－ 改善箇所説明図 －

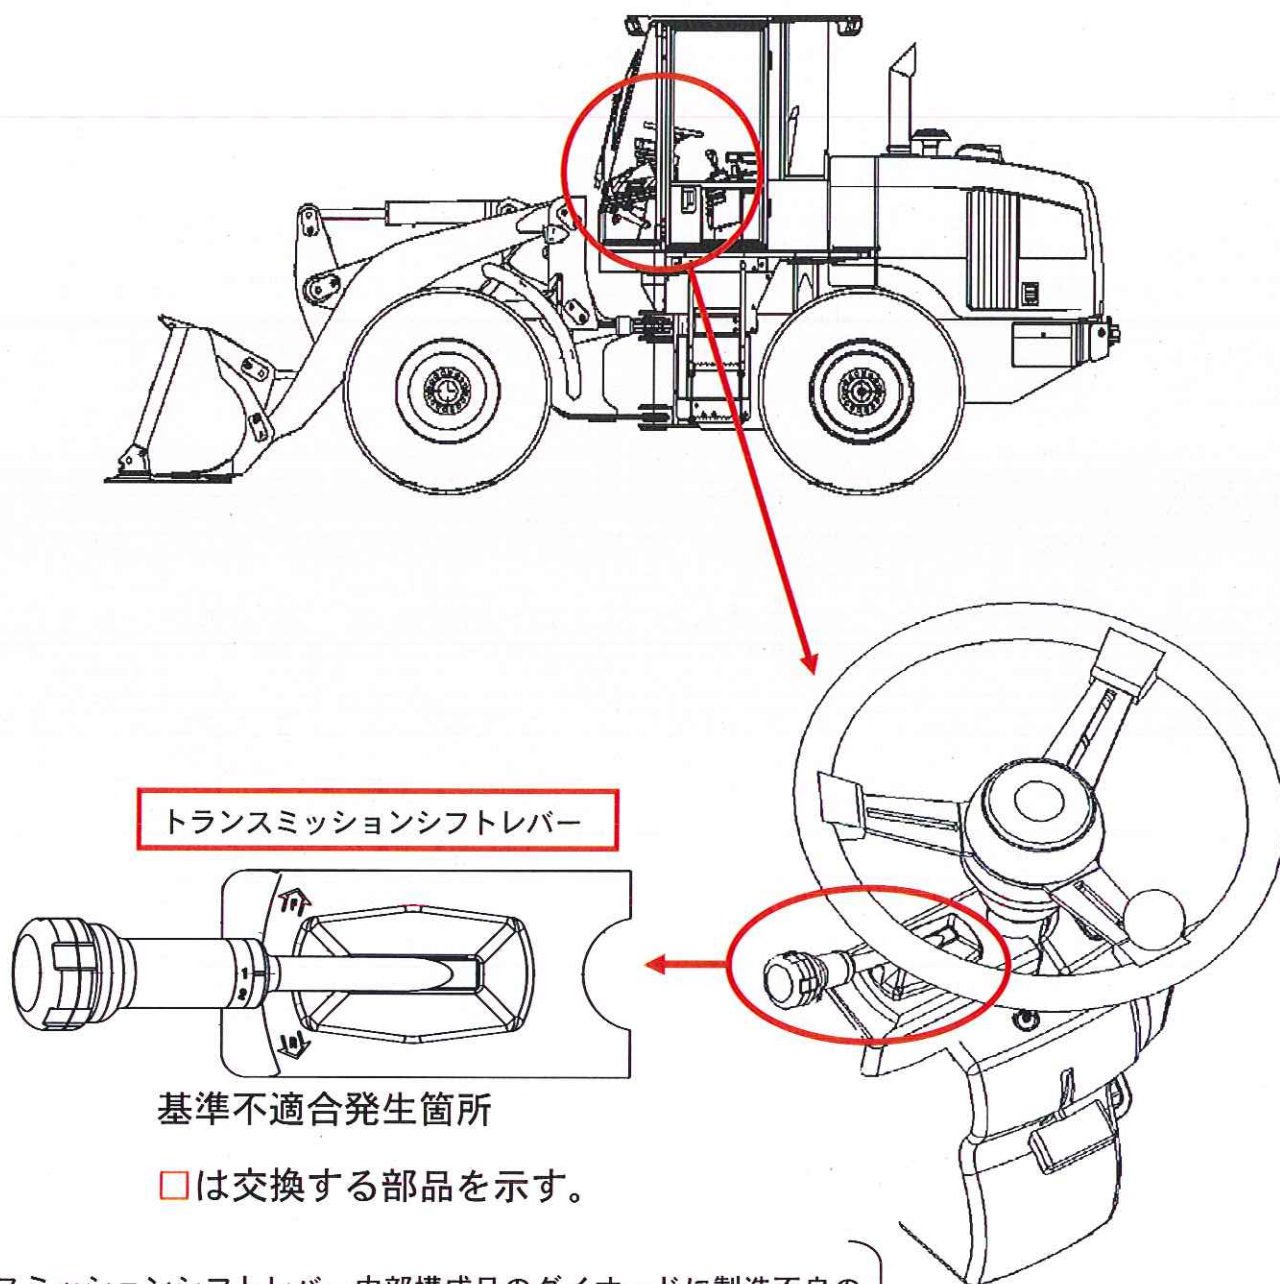
トランスミッションシフトレバー内部構成品のダイオードに製造不良のものがあるため、当該シフトレバー操作時に電気信号がトランスミッション電子コントロールモジュールへ出力されない場合がある。そのため、変速信号が出力されない場合は変速ができなくなり、前後進切替信号が出力されない場合はフェールセーフ機能によりニュートラルにシフトされるため走行不能となるおそれがある。

全車両、トランスミッションシフトレバーを良品に交換する。

識別：改善実施済車については、キャブ後面ガラス左下、又は、キャノピー左支柱下に No. 外-1858 のステッカーを貼付する。
